SERVICE BULLETIN

Dato: 22. juni 1999

Nr. 15

1. Gummilister

Fig. 2.

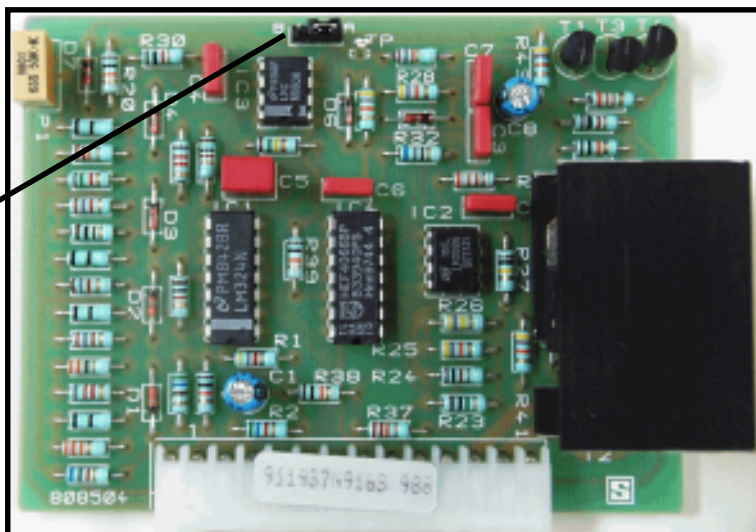
2. Speed PCB, som er anvendt i alle fremkaldere med analog elektronik, er nu monteret med en jumper, hvor creep speed funktionen kan aktiveres/deaktiveres. Såfremt funktionen deaktiveres vil valserne stadig dreje rundt et kort øjeblik hvert 20'ende minut i forbindelse med AOX replenishment. Se fig. 2.

Jumper A/B: A= No Creep Speed
 B= Creep Speed

Printet indføres gradvist startende fra den 12. marts 1999.

Printet er bagudkompatibelt og eksisterende print kan derfor erstattes såfremt dette ønskes. Printet har varenummer: 911937.
